Referanser:
Dykkar:
Vår: 16/413 - 17/22298

Mottakskontroll - reguleringsplan for Nystøltunet - planID 1263-201603

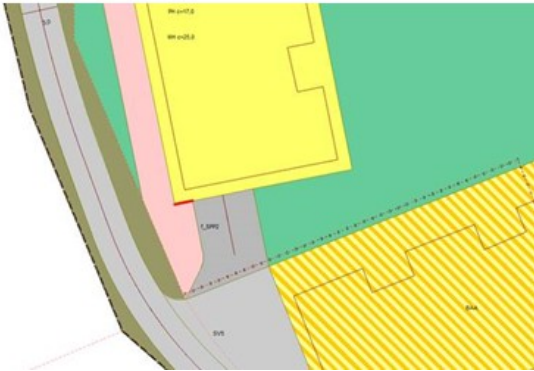
3	<p>Vi ber om at plankart og føresegner vert formulert på nynorsk.</p>	
4	<p>Snitt A-A og C-C viser fylling som går utanfor plangrense og inn på andre eigarar sin grunn:</p>

<p>Vi ber om at heile tiltaket vert lagt innanfor plangrensa.</p> <p>Vi vil også be dykk om å vurdere om det er mogleg å senke arealet for parkeringsplassen, slik at ein følgjer meir av det eksisterande terrenget og at terrenginngrepet dermed vert mindre.</p>	
5	<p>Figurar/tabellar: Alle figurar/tabellar i planskildringa må leggest inn med høgare oppløysing i dokumentet, slik at dei vert enklare å lese.</p>	
6	<p>Naustområdet er i strid med kommuneplanen, og ligg innanfor føremålet badeområde og i omsynssone friluftsliv. Vi ber om at det går fram av planskildringa at føremålet naust er i strid med overordna plan på desse punkta, og at dette vert utgreidd. Det må også gå fram av planskildringa at føremålet BAA: delvis næringsbygg, er i strid med kommuneplanen.</p>
